**Parere n. 439 del 25 febbraio 2022**

<b>Progetto:</b>	<p><i>Verifica di Ottemperanza ex artt. 166 e 185 cc. 4 e 5 del Dlgs 163/2006</i></p> <p><i>Conferimento caratteristiche autostradali al raccordo Salerno/Avellino, compreso l'adeguamento della S.S. 7 e 7-bis fino allo svincolo di Avellino est della A16 primo stralcio da Mercato S. Severino allo svincolo di Fratte</i></p> <p><i>Progetto definitivo e Piano di utilizzo terre ai sensi dell'art. 9 del D.P.R. 120/2021</i></p> <p><i>IDVIP: 7593</i></p>
<b>Proponente:</b>	<p><b>ANAS S.p.A.</b></p>

**ESPRIME PARERE INTERLOCUTORIO**

**Figura 1 – Localizzazione del progetto rispetto al sito ZSC/ZPS IT8050056 Fiume Irno**

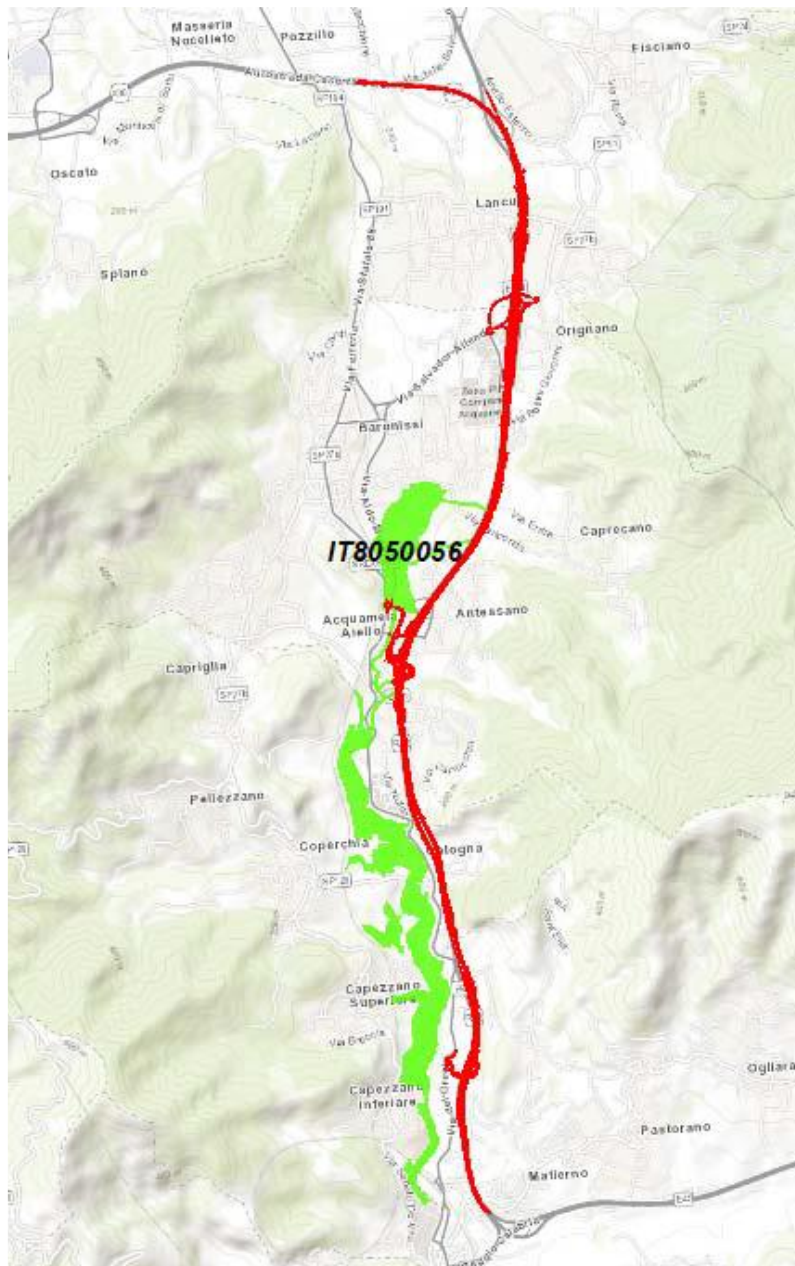
Come correttamente riportato dal Proponente, il progetto costeggia per circa 5,2 km la ZSC/ZPS IT8050056 Fiume Irno; il sito viene interessato direttamente dal progetto nei pressi della realizzazione del nuovo svincolo di Baronissi.

Il Proponente individua poi, una porzione di progetto che interessa direttamente il sito Natura 2000, rappresentata dall'area in cui si prevede la realizzazione del nuovo svincolo di Baronissi e della rete viaria ad esso collegato, e ne fornisce una descrizione nella relazione di ottemperanza.

**Figura 3 – Previsioni di PUC del Comune di Baronissi nella zona dello svincolo di progetto – schede di VAS (fonte PUC sito web Comune di Baronissi)**

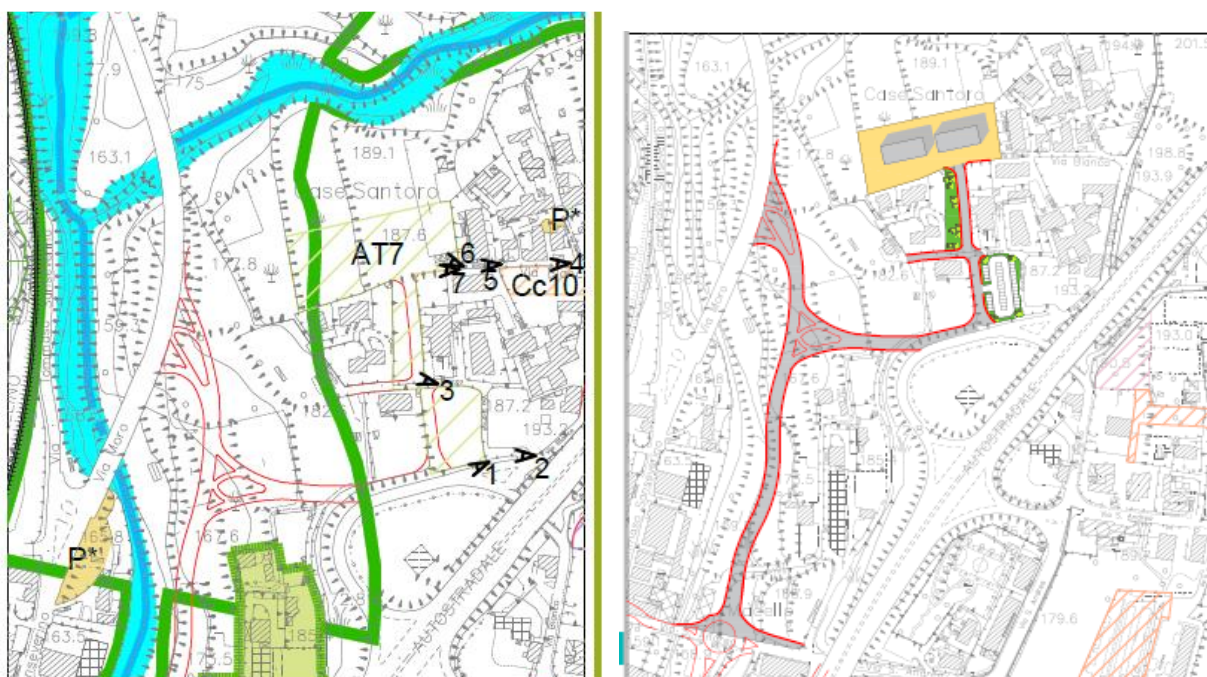
A tale proposito si evidenzia, alla luce delle analisi effettuate dalla Commissione sulla documentazione del Piano Urbanistico Comunale di Baronissi, definitivamente approvato con deliberazione di Consiglio Comunale n. 35 del 18.05.2018 e pubblicato su Burc n. 40 del 11.06.2018, e disponibile sul sito ufficiale del Comune, che il piano prevede sia la viabilità in progetto ma, proprio all'interno del sito ZSC/ZPS Fiume Irno, con un tracciato totalmente diverso da quanto proposto nell'ambito dell'attuale progetto definitivo. Pertanto, le valutazioni effettuate in sede di VAS, incluso quanto contenuto nella scheda n. 3 – Ambito di trasformazione AT\_7, e nella scheda n. 8 che approfondisce l'area indicata con P\* in figura dove si prevedeva un'area di parcheggio e dove ora si prevede la rotatoria dello svincolo, riguardano un intervento diverso e non possono essere estese all'intervento in esame (vedi Figura 4 e Figura 5).

Si aggiunge che la soluzione attuale interessa direttamente il fiume Irno con un nuovo attraversamento, mentre la soluzione presente in PUC si sviluppa in maniera lineare al di fuori dell'alveo.

Alla luce di quanto sopra, il Proponente dovrà sviluppare una Valutazione di Incidenza di livello II (valutazione appropriata), esplicitando tutte le possibili incidenze sia dirette che indirette e le misure di mitigazione previste all'interno del Sito.
